# STADTRECHNUNGSHOF WIEN

StRH V - 12/20

WIP Wiener Infrastruktur Projekt GmbH und MA 56,  
Prüfung der schulgerechten Planung und  
Ausführung bei Sanierungen und  
Erweiterungen von Schulen

Abbildung 1: elektrischer Freilauftürschließer

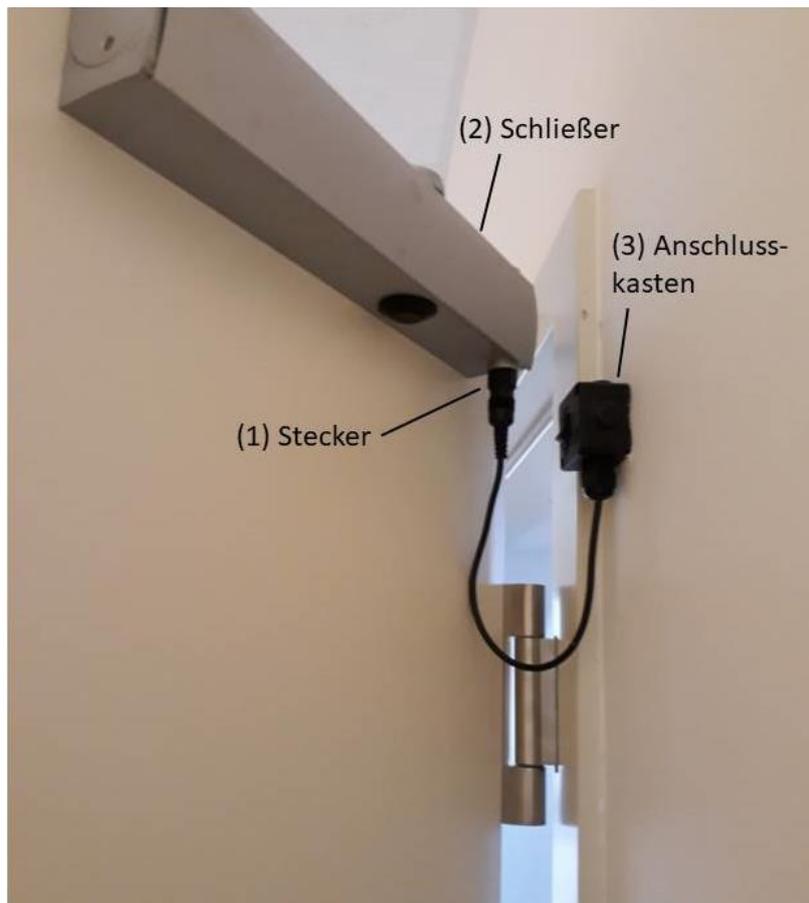
5.3.2 Der elektrische Freilaufüerschließer der Brandschutztüren zu den Klassenzimmern war derart montiert, dass der Stecker (1), welcher den Schließer (2) mittels Kabel mit dem schwarzen Anschlusskasten (3) verband, bei kompletter Öffnung mit der Zeit durch Anschlag am Anschlusskasten zerstört wurde (s. Abbildung 1).

Der Stadtrechnungshof Wien empfahl der WIP Wiener Infrastruktur Projekt GmbH, die Teile der elektrischen Freilauftürschließanlage der Brandschutztüren künftig derart montieren zu lassen, dass sie bei geöffneter Türe nicht beschädigt werden.

Die Teile der elektrischen Freilauftürschließer der Brandschutztüren wären künftig derart montieren zu lassen, dass sie bei geöffneter Türe nicht beschädigt werden (s. Punkt 5.3.2).

Der Empfehlung wird bzw. wurde bereits durch Versetzen des Schließmechanismus nachgekommen.
